Chassis AA5H

AA5H.1  
AA 96.01

Service Information

1. New tuner in the AA5H.1 AA sets

Radio Module / Radiomodul / Module de radio

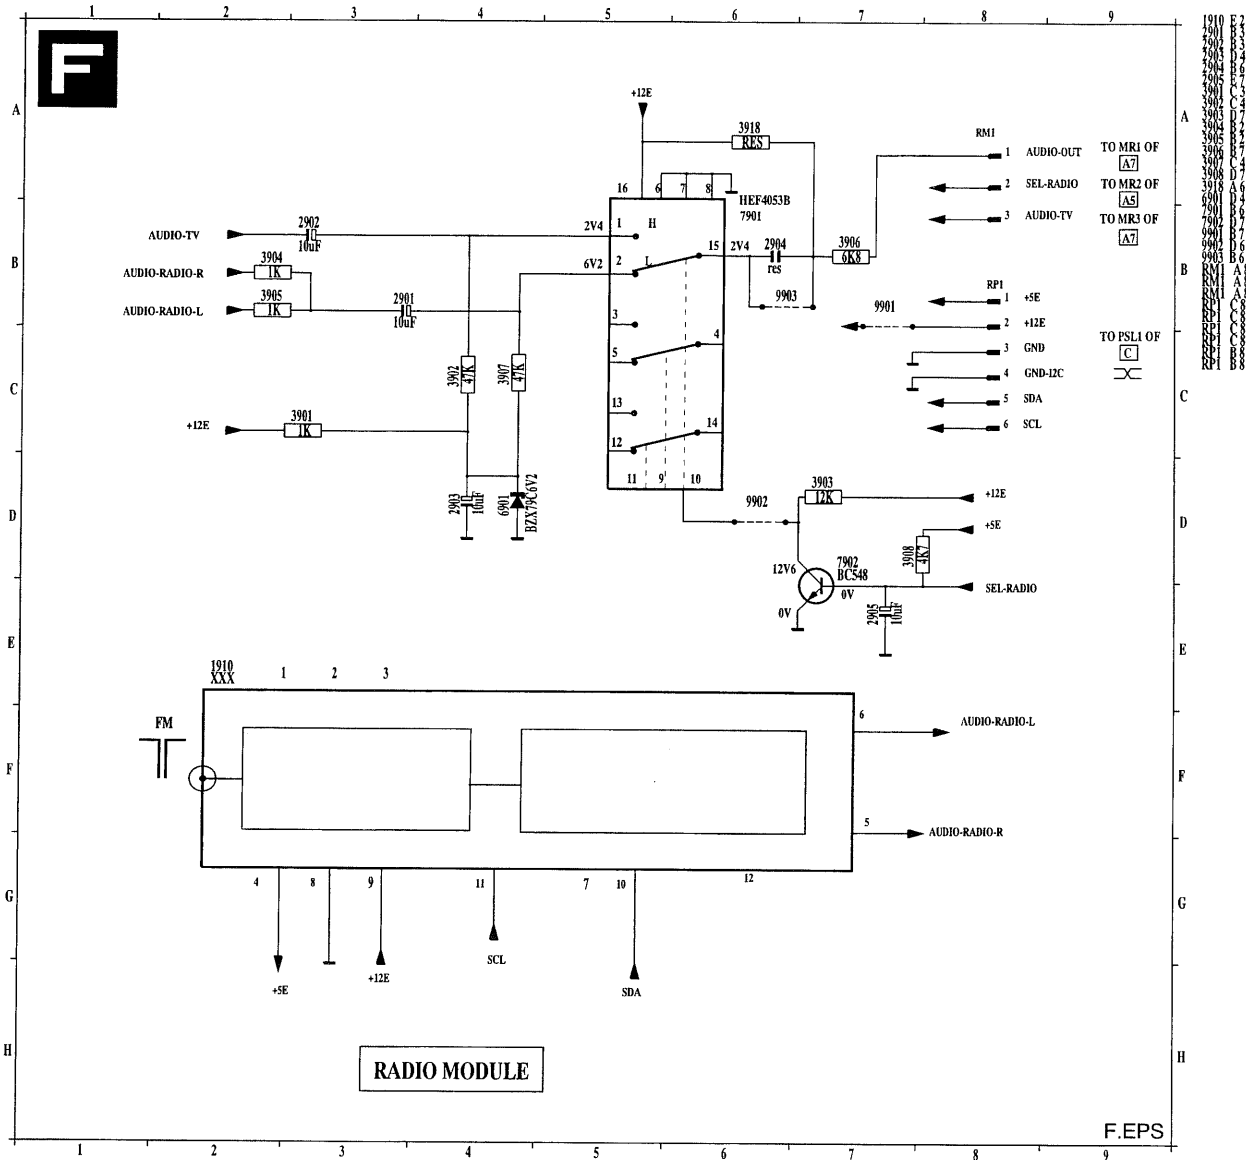
5. Error in the schematic and partslist of the radio-module

In the schematic of the radio-module the connections of the radio-tuner are wrong.

They have to be corrected in the following way:

- Pin 4 has to be connected to SCL  
Pin 6 has to be connected to SDA  
Pin 7 has to be connected to +5E  
Pin 8 has to be connected to +12E  
Pin 9 has to be connected to Audio-Radio-R  
Pin 10 has to be connected to Ground  
Pin 11 has to be connected to Audio-Radio-L  
The codenumber of the radio-tuner is published wrong in the service-manual. The correct code-number is: 4822 210 10725.
